WYJAŚNIENIA TREŚCI SWZ

Dotyczy postępowania o udzielenie zamówienia publicznego prowadzonego w trybie przetargu nieograniczonego pn.: **Przebudowa fragmentu DW 218 – ul. Kielnieńska na odcinku od obwodnicy S6 do wiaduktu kolejowego na styku Obwodnicy Trójmiasta z Obwodnicą Metropolitalną Etap I**

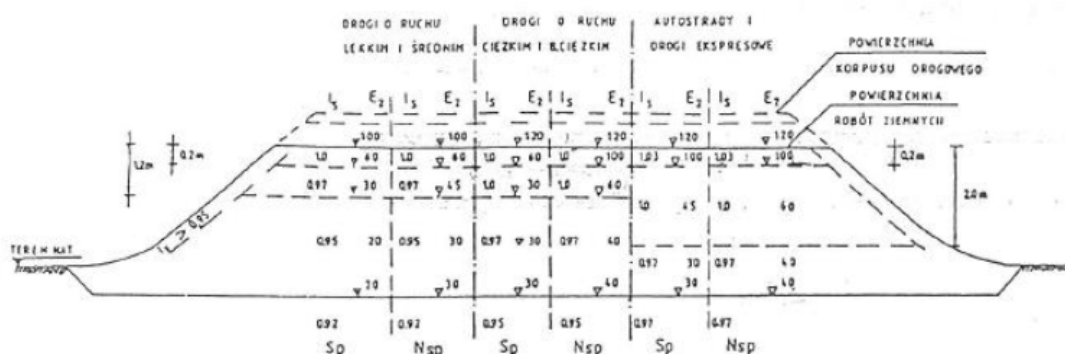
SST 02.01.01. pkt. 5.7 "Zagęszczenie gruntu i nośność w wykopie". Punkt ten powołuje się na badanie płytą statyczną VSS, ale zakres odczytu nośności podano jak dla warstwy podbudowy, a nie podłoża gruntowego. W związku z tym Wykonawca wnosi o dostosowanie zapisów SST zgodnie z robotami nią opisanymi poprzez zmianę zapisu dotyczącego zakresu obciążeń "Wartość modułu odkształcenia należy wyznaczyć dla przyrostu obciążenia od 0,05 MPa do 0,15 MPa".

Brak zgody. Należy wykonać zgodnie z normą PN-S-02205:1998.

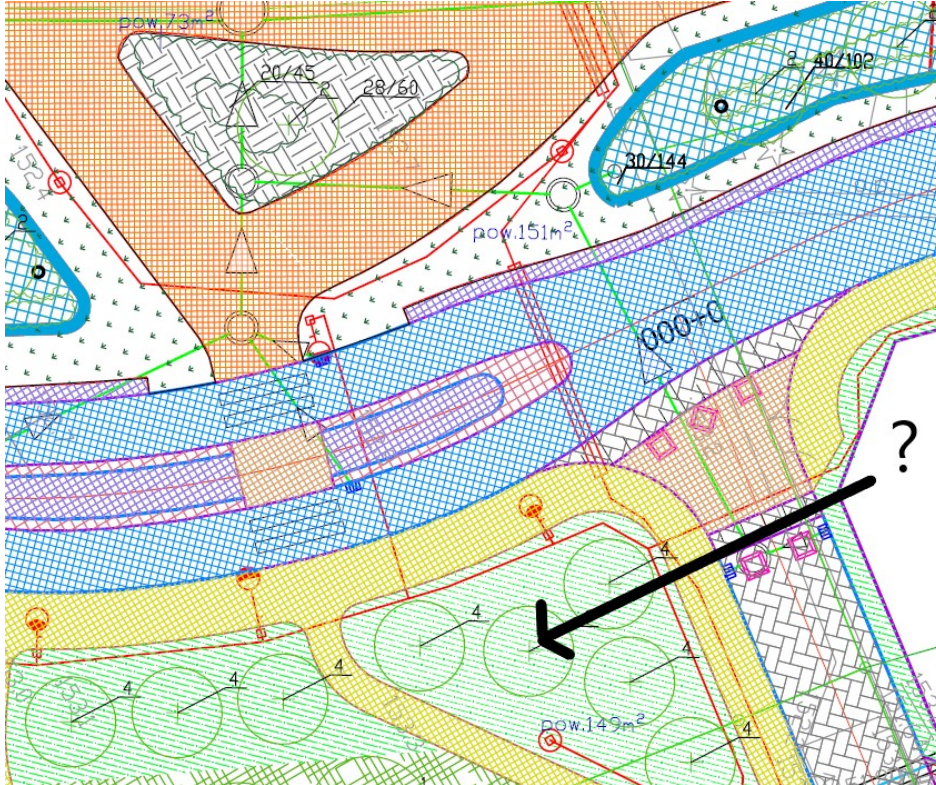
W nawiązaniu do zapisu pkt 4.43. Opisu Przedmiotu Zamówienia, proszę o wykreślenie zdania: "Zamawiający informuje, że ocena ryzyka wystąpienia gruntów słabych powinna zostać skalkulowana przez Wykonawcę i wliczona w cenę oferty" oraz potwierdzenie, że Załącznik nr 3 do OPZ jest kompletny i odzwierciedla stan faktyczny w zakresie warunków realizacji zamówienia. Cytowany zapis narusza art. 99 pzp, sugerując, że przekazana przez Zamawiającego dokumentacja badań podłoża gruntowego wraz z opinią geotechniczną nie opisuje przedmiotu zamówienia w

Zgodnie z zapisami zamieszczonymi w dokumentacji przetargowej i projektowej Wykonawca w czasie robót budowlanych, bezpośrednio po odsłonięciu podłoża gruntowego przed wykonaniem warstwy ulepszanego podłoża lub pierwszej warstwy konstrukcji nawierzchni, jest zobligowany do przeprowadzenia badań kontrolnych potwierdzających założenia dotyczące nośności podłoża przyjęte w trakcie projektowania.

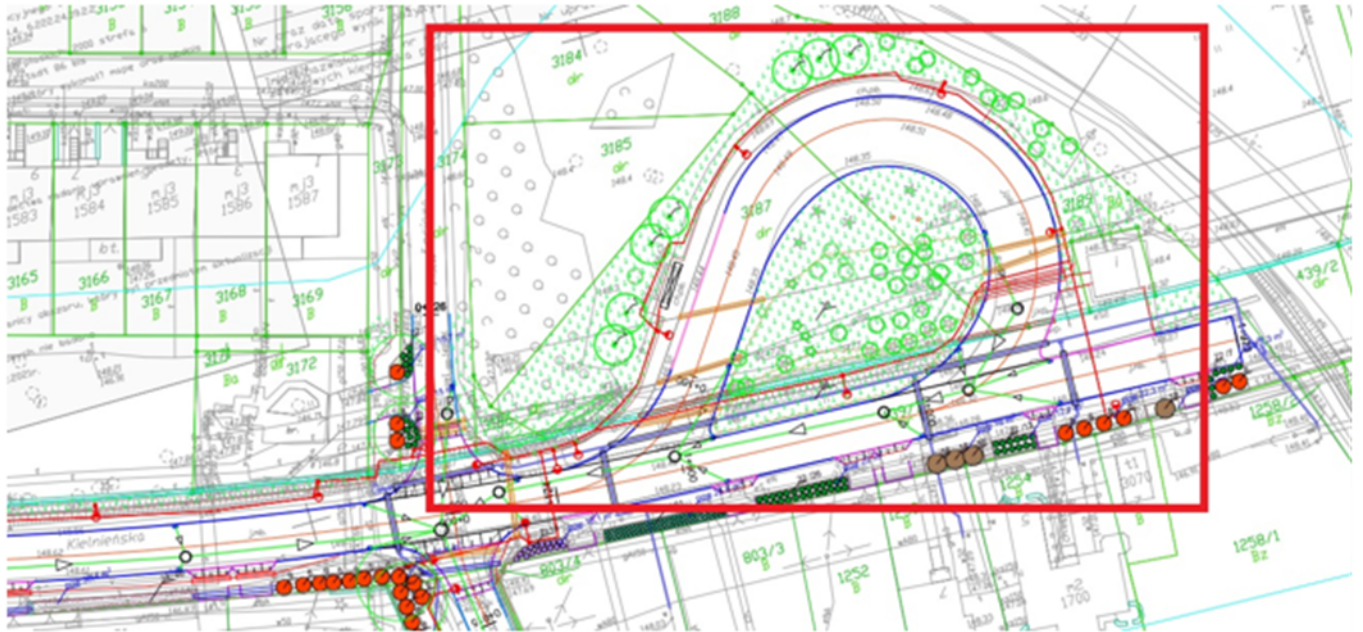
Proszę o wskazanie lokalizacji projektowanego trawnika o powierzchni 5302 m². W projekcie wykonawczym, Nr. rysunku 4665-PW-5-1-2.1, Nr. rysunku 4665-PW-5-1.2.2, Nr. rysunku 4665-PW-5-1-2.3 nie uwzględniono lokalizacji projektowanego trawnika (TOM 5.1.2 - Branża Zieleni.pdf).

Patrz odpowiedź na **pytanie nr 139**.

Zamawiający załącza uzupełniająco lokalizacje zaznaczone na planach sytuacyjnych.
